Modifica del design del braccio tenditore 534 0100 20

534 0100 20

INA 0042

Figura 1: 534 0100 20 - versione attuale

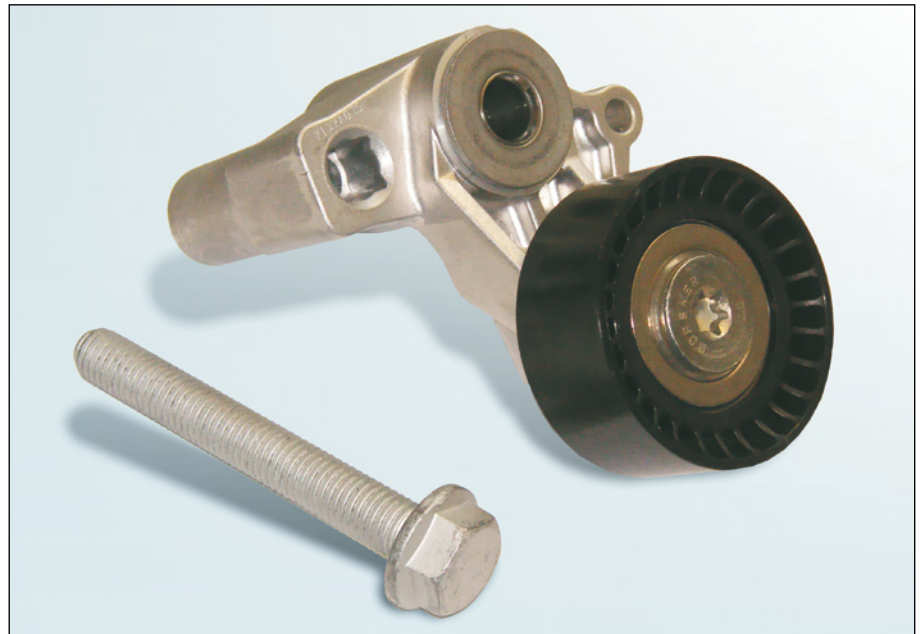
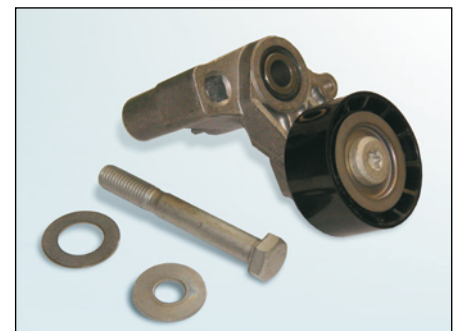
A seguito della continua evoluzione dei nostri prodotti è stato modificato il design del braccio tenditore 534 0100 20.

Gli accessori (dischi) che fino ad ora erano forniti scolti, sono montati sul braccio tenditore.

Inoltre è stata modificata la vite di fissaggio.

Nella fase transitoria può accadere che siano disponibili entrambe le varianti. Entrambe le versioni soddisfano i requisiti tecnici e possono essere utilizzate senza restrizioni.

Con la nuova versione deve essere utilizzata solo la nuova vite in dotazione. Non è consentito utilizzare altre viti o le viti precedenti!

Per il serraggio della vite di fissaggio applicare la coppia prescritta dal costruttore veicolo!
